Projet d'évolution de l'Unité de Valorisation Energétique de Taden

Mémoire en réponse à l'avis de la MRAE
n°2024-011681 datant du 17 septembre 2024

Intitulé du Document : Mémoire en réponse à l'avis de la MRAE

Figure 1: Description de la plateforme mâchefer actuelle

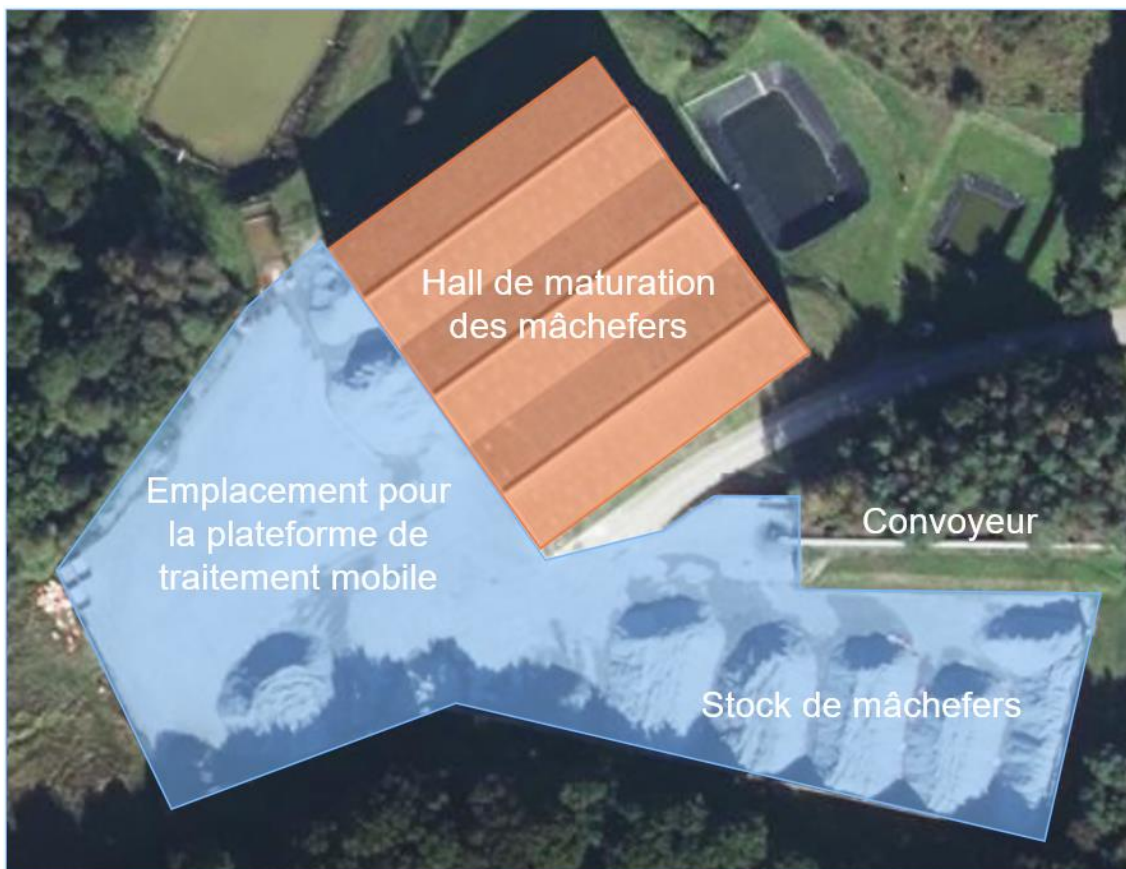
Pour ce qui concerne l'usine, l'étude d'impact se concentre sur le projet d'évolution. Ainsi, elle ne décrit pas l'usine actuelle, en particulier les installations en fonctionnement et la gestion des eaux issues du traitement des fumées, si ce n'est par la mention de la suppression d'une lagune utilisée à cette fin. De même, l'étude d'impact ne présente pas les rejets atmosphériques actuels. Ces informations auraient permis de comparer les valeurs d'émissions actuelles avec les valeurs attendues de la future installation.

L'Ae recommande de compléter l'état initial pour ce qui concerne la gestion des eaux et les rejets atmosphériques.

La description des activités existantes ainsi que la gestion des eaux et la description des rejets atmosphériques sont présentées dans la PJ46 – Description du projet. Nous proposons d'en rappeler les grandes lignes ci-dessous :

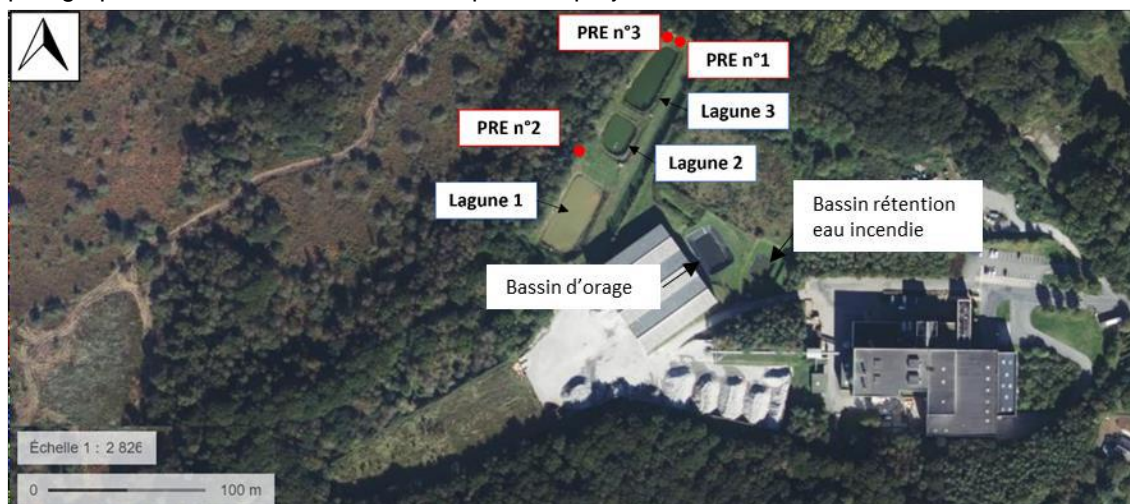
[...] Après passage dans un déshuileur, les eaux sont rejetées dans un fossé au point PRE-2 qui ne semble pas identifié dans le dossier. Une partie des eaux pluviales qui ruissellent sur le site sera évacuée vers la zone humide au sud du site. [...]

L'Ae recommande de compléter le dossier en indiquant quelle est l'influence de la différence de pompage sur le milieu, notamment en matière de ressource, et sur les zones humides.

Les points de rejets des effluents aqueux du site et en particulier le point PR2 sont présentés au paragraphe 4.8.5.3 de la PJ46 – Description du projet :

Concernant la mention par la MRAe "qu'une partie des eaux pluviales qui ruissellent sur le site sera évacuée vers la zone humide au sud du site", nous précisons qu'il ne s'agit que d'une partie seulement des eaux pluviales de toiture non souillées (notamment plateforme mâchefer), mais en aucun cas des eaux de ruissellements de voirie.

La différence de pompage n'aura donc aucune incidence sur les zones humides dont l'alimentation se fait par les eaux de surface.

Figure 9 : Concentration moyenne en PM 2.5 (source : étude d'impact)

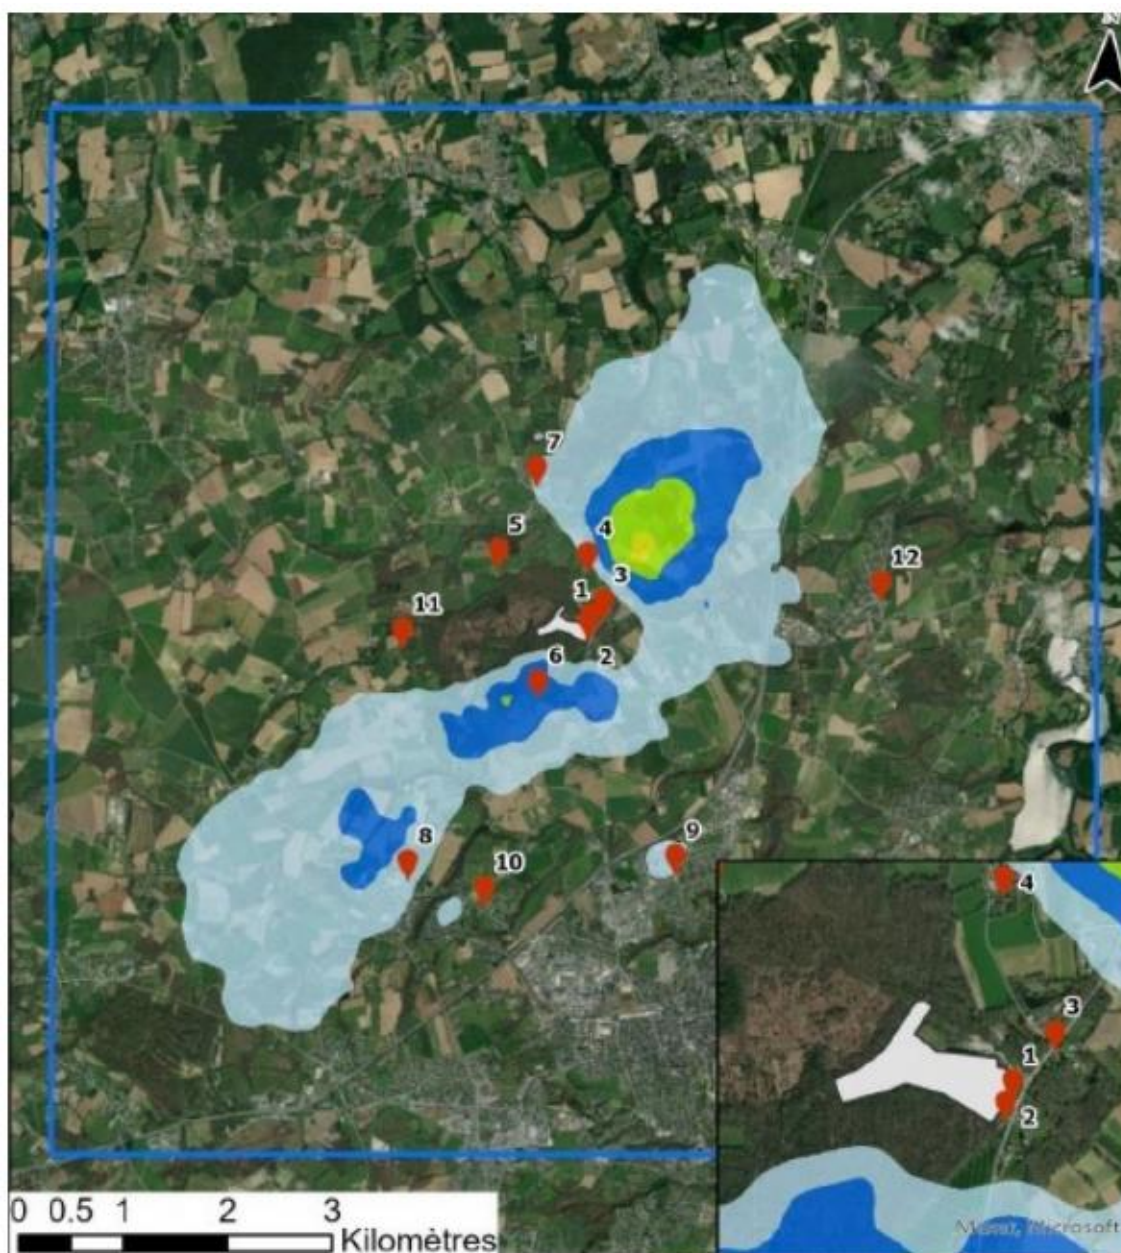
Selon l'étude, les mesures concernant la qualité de l'air peuvent affecter les populations habitant autour du site mais pas la faune présente dans la forêt à proximité. Il convient que l'étude d'impact explicite ce point.

- **De compléter le dossier en précisant l'impact potentiel de l'installation sur la biodiversité présente dans le Bois du Parc ainsi que pour les usagers des différentes activités qui s'y déroulent ;**

L'avis de la MRAE indique que le dossier préciserait que "les mesures concernant la qualité de l'air peuvent affecter les populations habitant autour du site mais pas la faune présente dans la forêt à proximité". **Cette affirmation est erronée et n'est en aucun cas présente dans notre étude.**

En outre, l'ensemble des cartographies de l'ERS montrent que la majeure partie du bois est située en dehors des zones de concentrations élevées (cf carte ci-dessous). L'impact sur la biodiversité présente dans le Bois du Parc ainsi que pour les usagers des différentes activités qui s'y déroulent est donc très limité :

En définitive, l'étude faune-flore du bureau d'études spécialisé Dervenn a permis de montrer au sujet de la faune que les incidences étant évaluées sur les populations d'espèces étudiées dans l'état initial (et donc utilisant les boisements périphériques), et les incidences résiduelles étant évaluées comme négligeables ou nulles sur l'ensemble des groupes taxonomiques, **il n'est considéré aucune incidence sur la biodiversité de la ZNIEFF qui couvre le Bois du parc.**

Flux de déchets des autres territoires

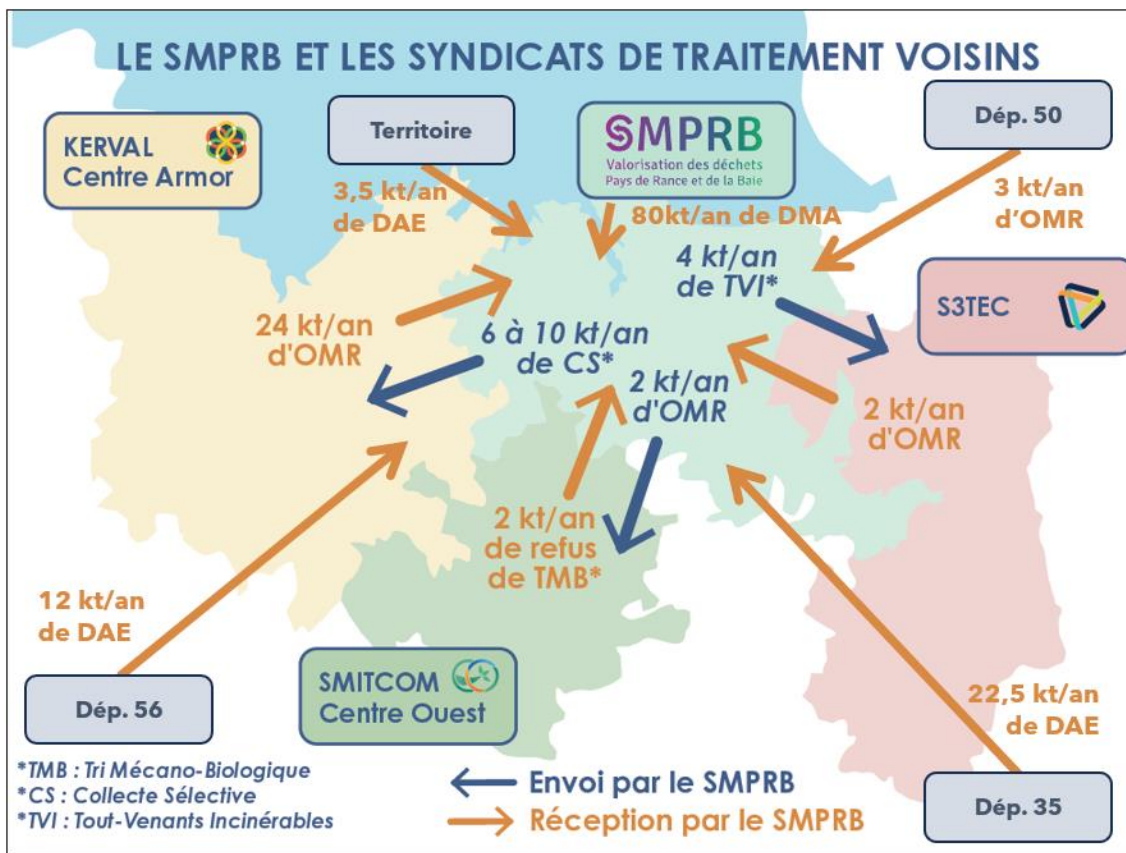
- **Faire apparaître les flux de déchets des autres territoires concernés par le projet, et justifier ce choix du point de vue environnemental ;**
